「福島第一原子力発電所第1～4号機に対する
「中期的安全確保の考え方」に基づく施設運営計画
に係る報告書」の変更内容について

平成25年2月18日
東京電力株式会社

使用済燃料乾式キャスク仮保管設備に係るエリア放射線モニタの運用変更について

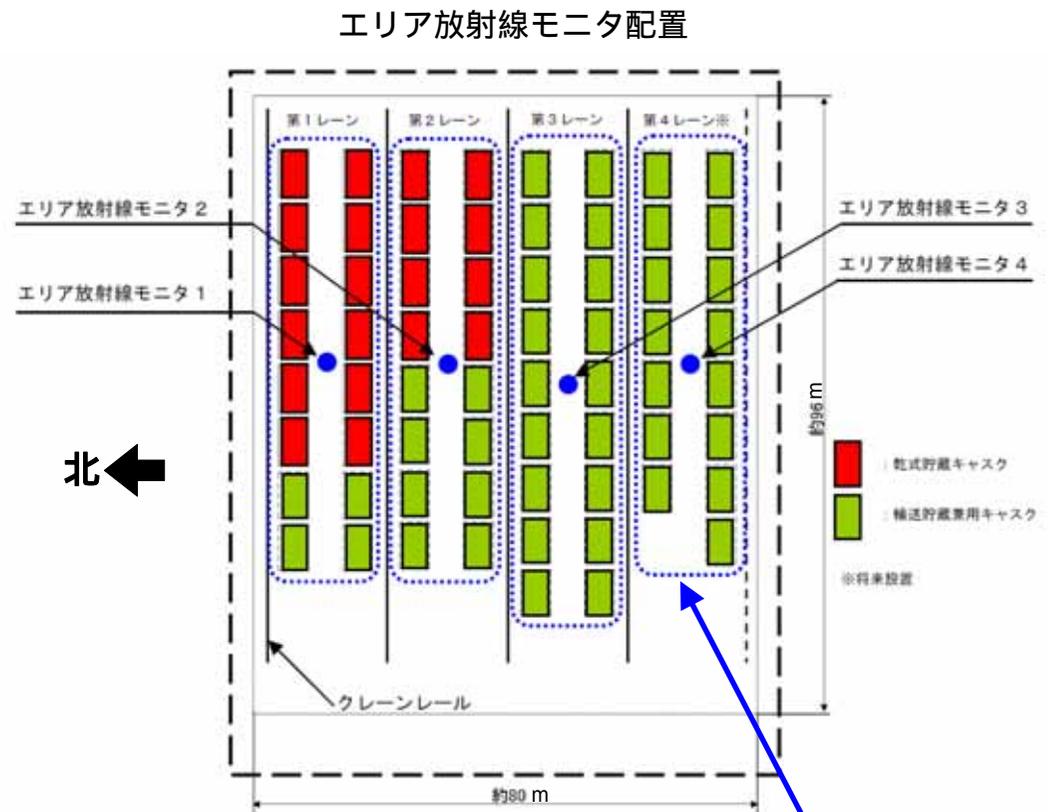
- 使用済燃料乾式キャスク仮保管設備のエリア放射線モニタについては、施設運営計画にて、乾式キャスク50基で計3箇所、将来増設分を含めた65基で計4箇所に設置する旨、既に記載しております。
- ただし、当該モニタについては、今後、搬入予定の乾式キャスクの体数に合わせて、段階的に設置することを計画しているため、本運用についての記載を施設運営計画へ反映しております。

- エリア放射線モニタの配置および各エリア放射線モニタの監視範囲を記載した図を追加。
- 各レーンに1基目の乾式キャスクを搬入する前までに、対応する監視範囲のエリア放射線モニタを監視可能にする運用を追記。

青枠は各エリア放射線モニタの監視範囲
